**Forum mondial de l'harmonisation
des Règlements concernant les véhicules**

127^e session

**Amendements aux Règlements sur les véhicules fonctionnant au gaz :
Règlement ONU n° 110 (Véhicules alimentés au GNC ou au GNL)****Proposition de complément 2 à la série 02 d'amendements
au Règlement ONU n° 110 (Véhicules alimentés au GNC
ou au GNL)****Communication de l'expert de l'European Association of Automotive
Suppliers***

Exemple 1

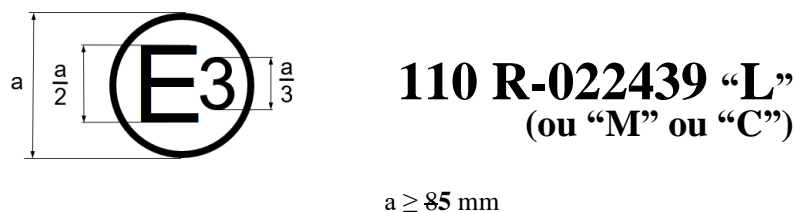
Annexe 2A, lire :

Exemple de marque d'homologation de type d'un organe GNC/GNL

La marque d'homologation ci-dessus, apposée sur un organe GNC ou GNL, indique que cet organe a été homologué en Italie (E 3), en application du Règlement ONU n° 110, sous le numéro d'homologation 022439. Les deux premiers chiffres de ce numéro indiquent que l'homologation a été délivrée conformément aux dispositions du Règlement ONU n° 110 tel que modifié par la série 02 d'amendements.

La lettre "L" indique que l'organe peut être utilisé avec du GNL.

La lettre "M" indique qu'il peut être utilisé à une température modérée.

La lettre "C" indique qu'il peut être utilisé à une température basse.

Exemple 2

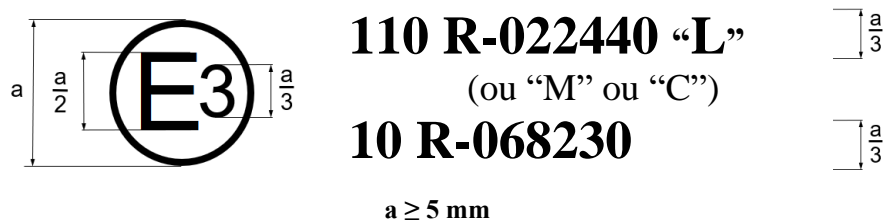
Ajouter le nouveau paragraphe 7.4.3, libellé comme suit :

« 7.4.3 Si l'organe est conforme à un type d'organe homologué en application d'un ou de plusieurs autres Règlements ONU, et si les différentes homologations ont été délivrées par le même pays, il n'est pas nécessaire de répéter le symbole prescrit au paragraphe 7.4.1 pour le pays en question ; en pareil cas, les numéros de Règlement et d'homologation ainsi que les symboles additionnels de tous les Règlements pour lesquels l'homologation a été accordée par le même pays doivent être inscrits les uns au-dessous des autres à droite du symbole prescrit au paragraphe 7.4.1. ».

1. Les organes des véhicules entrent souvent dans le champ d'application de plus d'un Règlement ONU. Il est complexe et fastidieux d'apposer deux ou plusieurs marques d'homologation distinctes sur un organe, en particulier lorsque celui-ci est de petite taille.

2. Le Règlement ONU n° 107 autorise expressément différentes possibilités de satisfaire aux prescriptions concernant le marquage dans les cas où plus d'un Règlement s'applique (par exemple en n'apposant qu'une seule marque E, ce qui permet d'économiser de l'espace et de simplifier la prescription). Dans les Règlements ONU n°s 67 et 158, la taille minimale autorisée de la marque E est de 5 mm.

3. La souplesse offerte par ces Règlements ONU est particulièrement pertinente et nécessaire dans le cas des petits organes dont la surface disponible pour apposer le marquage réglementaire est limitée (par exemple, les soupapes ou les capteurs). Toutefois, le Règlement ONU n° 110 n'offre pas une telle souplesse. La présente proposition vise à harmoniser la réglementation en ce qui concerne les moyens de satisfaire aux prescriptions concernant le marquage en étendant les possibilités offertes par les Règlements n°s 67, 107 et 158 au Règlement ONU n° 110, à savoir :

a) Dans le cas où plus d'un Règlement s'applique à un organe, la marque E n'est pas dupliquée (c'est-à-dire que le « double marquage » est autorisé) ;

(Voir le paragraphe 7.4.3 du présent Règlement)

La marque d'homologation ci-dessus, apposée sur un organe GNC ou GNL, indique que cet organe a été homologué en Italie (E 3), en application du Règlement ONU n° 110, sous le numéro d'homologation 022440, et en application du Règlement ONU n° 10, sous le numéro d'homologation 068230. Les deux premiers chiffres du premier numéro indiquent que l'homologation a été délivrée conformément aux dispositions du Règlement ONU n° 110 tel que modifié par la série 02 d'amendements.

Les deux premiers chiffres du second numéro indiquent que l'homologation a été délivrée conformément aux dispositions du Règlement ONU n° 10 tel que modifié par la série 06 d'amendements. ».
